Rapport de l'Inspection des installations classées

Visite d'inspection du 24/05/2022

VALEST

Références : XB/NM/2022/M_201

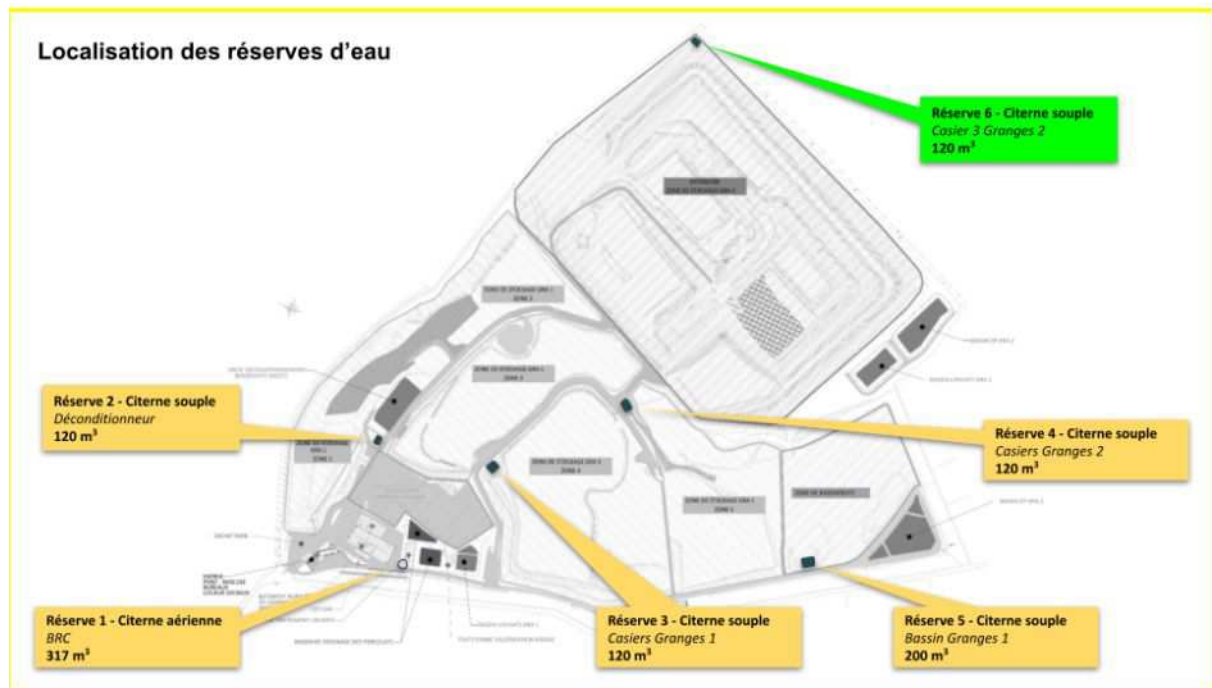
Le jour de la visite on a constaté pour les réserves d'eau listées ci-dessus que :

- les abords étaient correctement entretenus, même si les herbes commencées à être relativement hautes à certains endroits ;
 - la signalétique était présente ;
 - il y avait la place nécessaire pour disposer des aires de pompage nécessaire. Là où les pompiers auront à mettre en place leurs engins, un panneau d'interdiction de stationner a été installé ;
- Par ailleurs, une nourrice d'aspiration avec 2 prises directes a été installée sur la capacité utile permanente de 320 m³ disposée à proximité du bâtiment de rupture de charge.

Enfin, la sortie de la réserve souple à proximité de Granges 2 a toujours une position inchangée, contre intuitive (il faut faire le tour de la réserve pour se brancher). Toutefois, lors de l'incendie qui a eu lieu en avril 2022, les pompiers ont pu utiliser cette réserve sans difficulté.

VALEST propose d'installer une nouvelle réserve souple de 120 m³ dans l'angle nord-est de la zone d'exploitation de Granges 2 (appelée réserve n°6 dans le schéma ci-dessous).

L'aire d'aspiration de la cuve de 320 m³ se trouve exposée aux flux de 3 et 5 kW/m² d'après la modélisation flumilog du dossier de porter à connaissance relatif au bâtiment de rupture de charge.

Demande de compléments n°1 : Il paraît nécessaire de transmettre une étude de flux thermiques justifiant que l'aire d'aspiration ne se trouve plus dans les zones d'exposition de flux thermiques. L'avis du SDIS sera alors sollicité à nouveau sur ce point.
Observations : Seule la réserve sur le casier 4 à proximité de la plateforme de compostage dispose d'une aire de pompage matérialisée. Il serait judicieux de mettre en œuvre des aires d'aspiration matérialisées au sol, si possible.
Type de suites proposées : Susceptible de suites
Proposition de suites : Sans objet
